Burgermeester en wethouders van de gemeente Maastricht,
Postbus 1992,
6201 BZ Maastricht,

Maastricht, 17 april 2015.

Belanghebbende dient hierbij zijn zienswijzen in naar aanleiding van het ontwerp bestemmingsplan Buitengebied Zuid –Schutterrijweg 1 (voormalige nummer 51), Maastricht (Sint Pieter) met identificatienummer NL.IMRO.0935.bpBGZuidSchutterij-ow01 (hierna: het ontwerp).

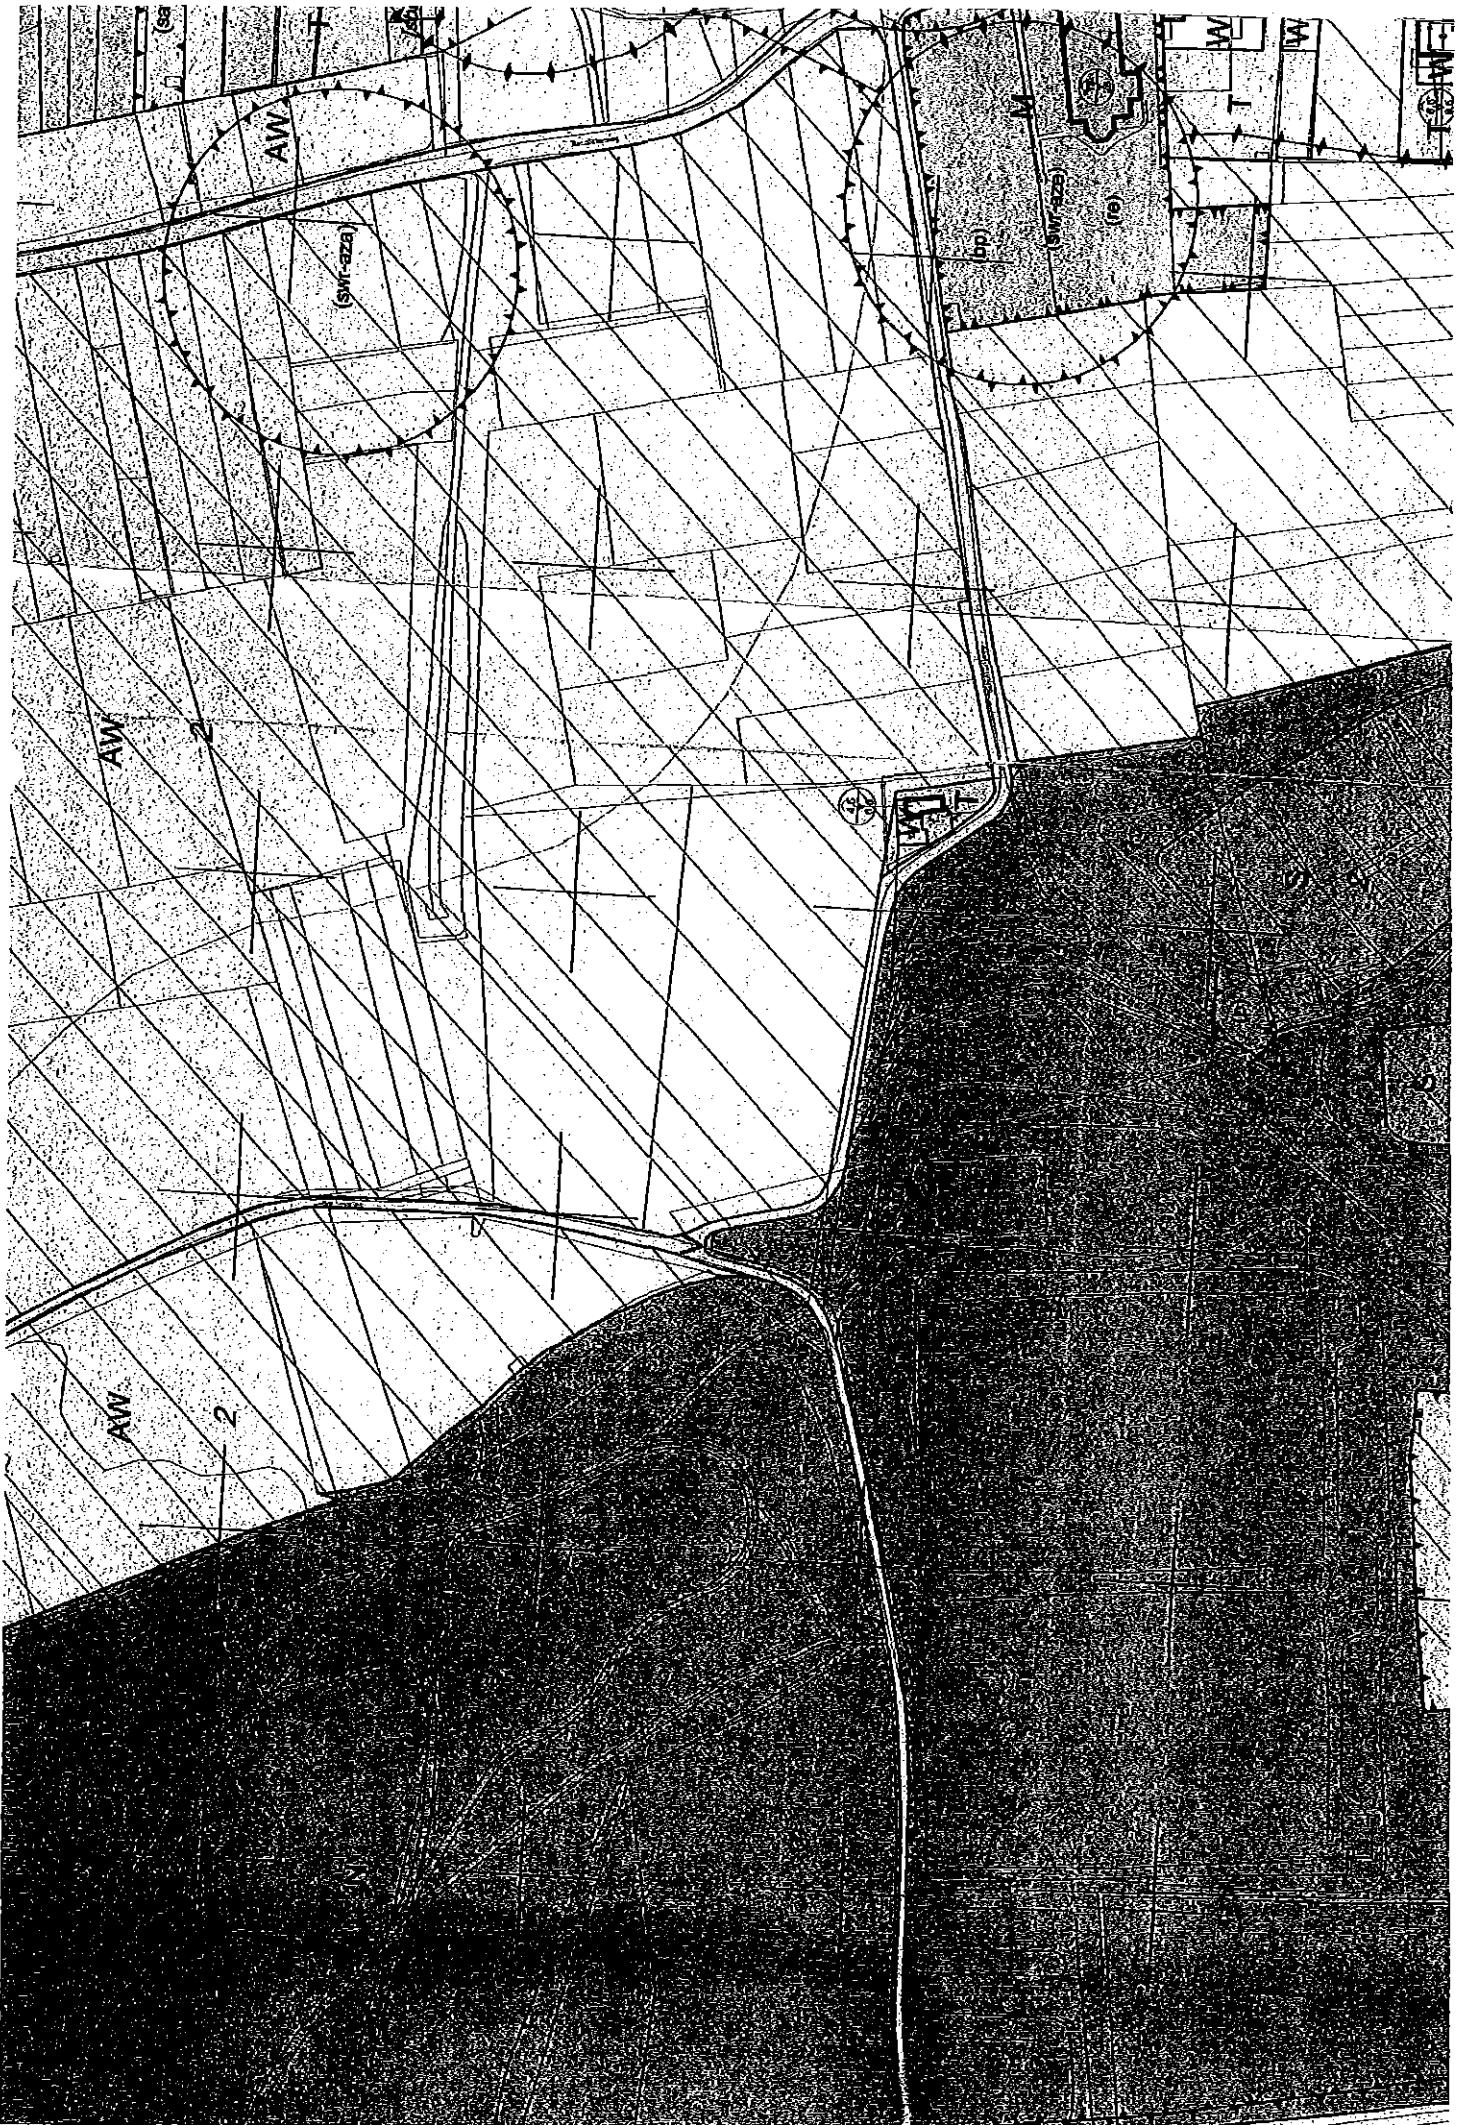
- De oppervlakte van het ontwerp is groter dan het deel dat de RvS had vernietigd.
 - Het ontwerp komt daarmee in strijd met het vigerende bestemmingsplan.
 - Het ontwerp onttrekt een deel van de Schutterijweg aan de openbare weg; althans, de verbeelding – indien juist – geeft "*bestemming tuin*" aan een deel van de huidige Schutterijweg, waardoor een deel van 1.5-2.2 meter breed aan de openbare weg wordt onttrokken.
 - Het ontwerp voorziet in "*woonbestemming*" op een perceel dat onderdeel is van de EHS en is aangewezen als natuurmonument (StP B3178). Voor zover er reeds een deel van het perceel StP B3178 als tuin in gebruik was genomen, blijft onbegrijpelijk dat dit gebruik niet alleen wordt gesanctioneerd, maar daarenboven de bestemming wonen aan dit deel wordt toegekend.
 - Het door de RvS afgewezen deel in het bestemmingsplan (**Bijlage 1**) is slechts het aangegeelde deel.

- De oppervlakte in het ontwerp:
 - Het uitgangspunt van het ontwerp, het bestaande bouwvolume, is onjuist vastgesteld. Volgens berekeningen aan de hand van tekeningen beslaat het bouwoppervlakte thans circa 110 m².⁸ In het ontwerp wordt gesproken over een bouwoppervlakte van 115 m². Het ontwerp blaast het vlak "*woonbestemming*" echter op tot 231 m². De "*footprint*" van gebouw verdubbelt daarmee.
 - Het vorengaande vindt zijn bevestiging in een kaartje van het gebied dat is afgedrukt op de site www.Ruimtelijkeplannen.nl waarop het vlak voor bestemming '*wonen*' geel gearceerd is (bijlage 1). Aan dat kaartje is zichtbaar dat de

kadastrale perceelgrenzen overschreden worden en dat het bouwvlak daarmee in Nat 2000-gebied komt te liggen, namelijk bestemming wonen komt voor een fors deel in perceel StP B3178.

INPLANTINGSPLAN 1/250

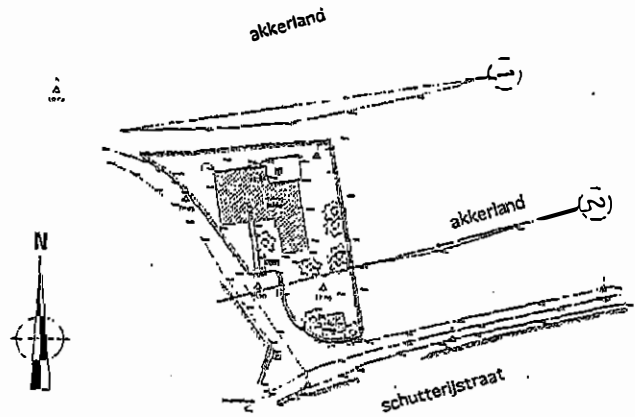
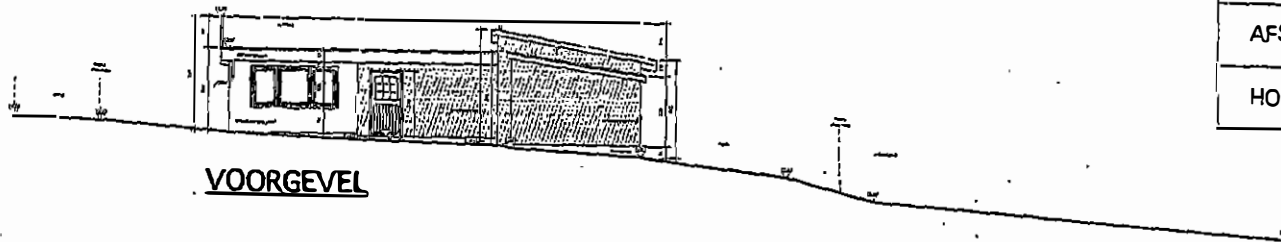
⁸ De hierna genoteerde maten zijn gebaseerd op een tekening die als bijlage is bijgevoegd (**Bijlage 2**) en uit de stukken afkomstig is.

- Het bovengrondse bouwvolume in het ontwerp:
 - In de huidige situatie bestaat er een bouwvolume van 317m³. In het ontwerp wordt het bouwvolume opgeblazen tot 564m³. Indien rekening wordt gehouden met de oversteek bedraagt het bouwvolume zelfs 924m³. Een toename van bijna 300% ten opzichte van huidige situatie.
